工程指示 / 要求簡箋 ENGINEER INSTRUCTIONS(E.I.)

工程指示編號:	EI- 4329	修改版本:	E
	HK- 0900 / 22		
工程編號:	J 857	工程名稱:	啟德6552
收件人:	生統	發件人:	Nero HO
工程項目:	幕牆單元件 - 廠用鋁板BM(第三批)	日期:	02/06/2022

加工圖修改

美特鋁質有限公司 MIDI Aluminium Fabricator Ltd.				工程號 J857	類別 制圖 陳梓豪	物料號 2021-12-25	圖號 AC-061	
修改 -	-	-	採用工廠 ✓	地盤 啟德6552	圖紙名稱 鋁板加工圖	復核 練鬆文	2021-12-26	數量 380
日期 -	-	-	材料顏色 AL2: ECK3M96295S-ZD1	材料 3mm THK. 鋁板	批准 林仁安	2021-12-27	單件重量 -	(KG)

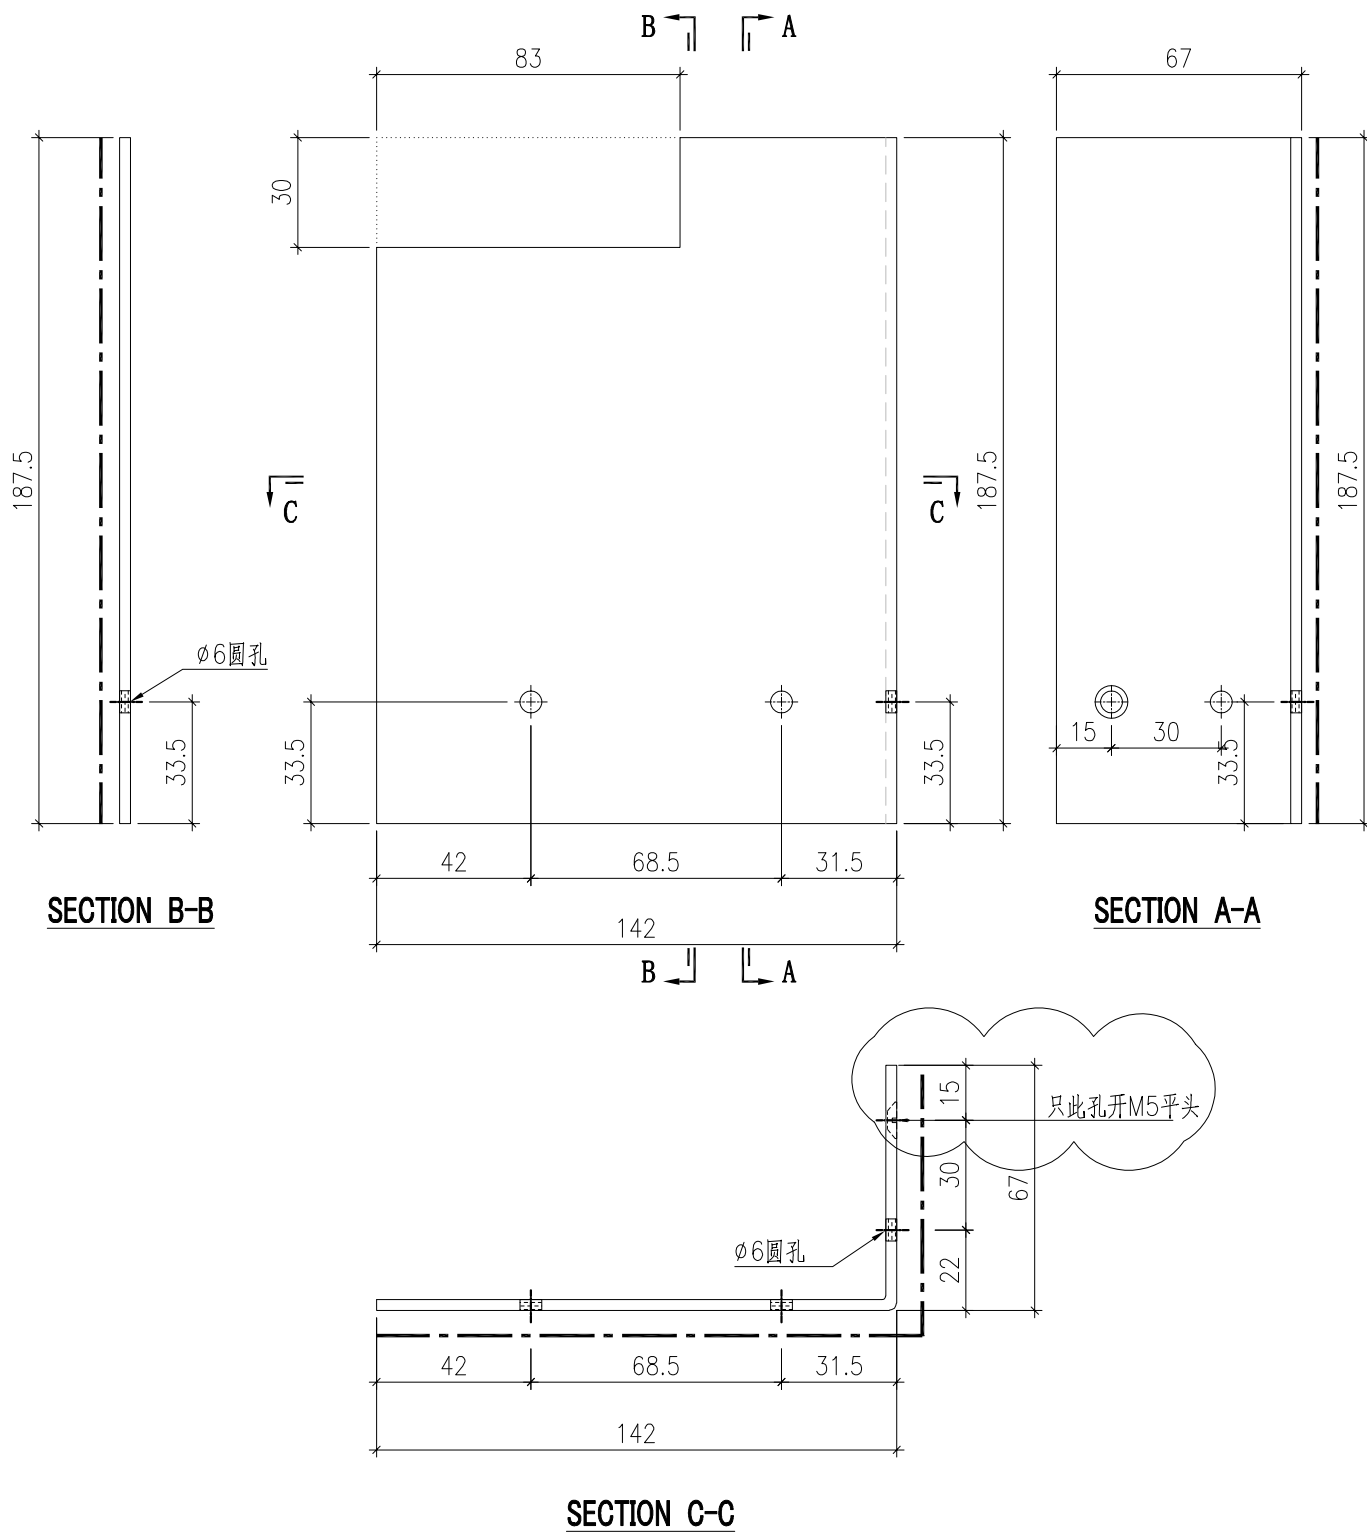
頂部封口有一螺絲檔了鋁板, 現把此鋁板一個孔位由原來的圓孔改平頭

**已經上架的就不用改, 還沒上架的請改一改。

车间用此铝板改一平头孔

美特鋁質有限公司 MIDI Aluminium Fabricator Ltd.				工程號 J857	類別 制圖 陳梓豪	物料號 2021-12-25	圖號 AC-062	
修改 -	-	-	採用工廠 ✓	地盤 啟德6552	圖紙名稱 鋁板加工圖	復核 練鬆文	2021-12-26	數量 380
日期 -	-	-	材料顏色 AL2: ECK3M96295S-ZD1	材料 3mm THK. 鋁板	批准 林仁安	2021-12-27	單件重量 -	(KG)

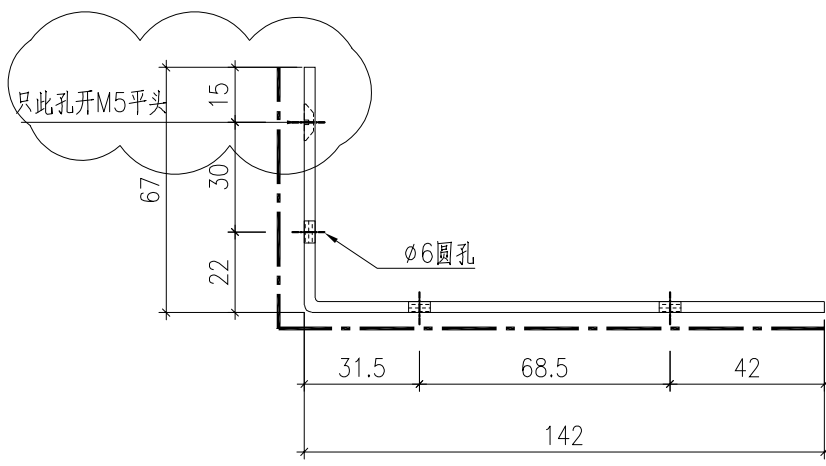
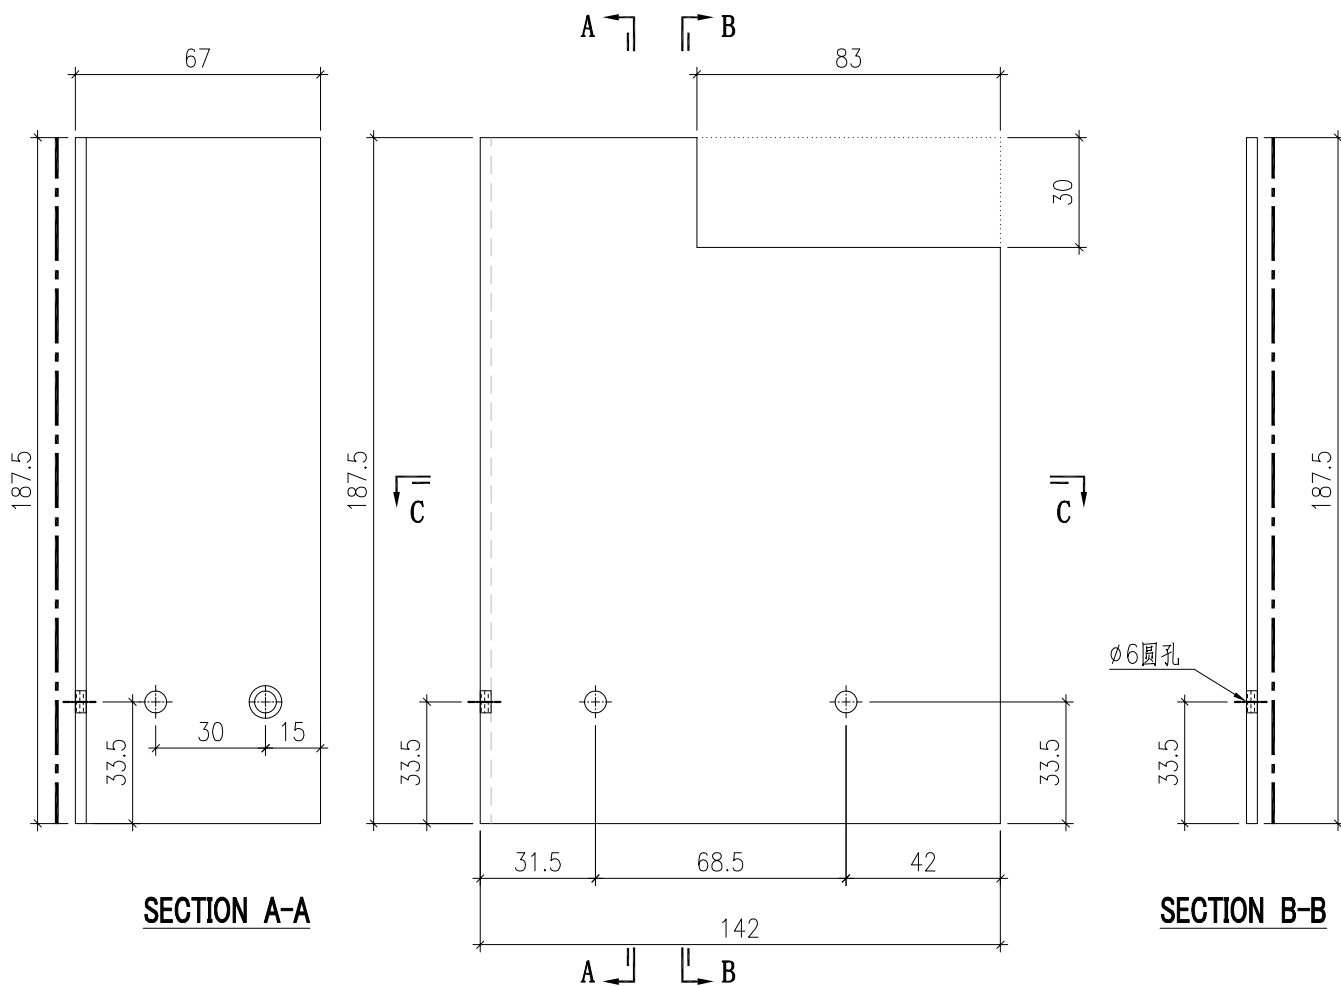
车间用此铝板改一平头孔
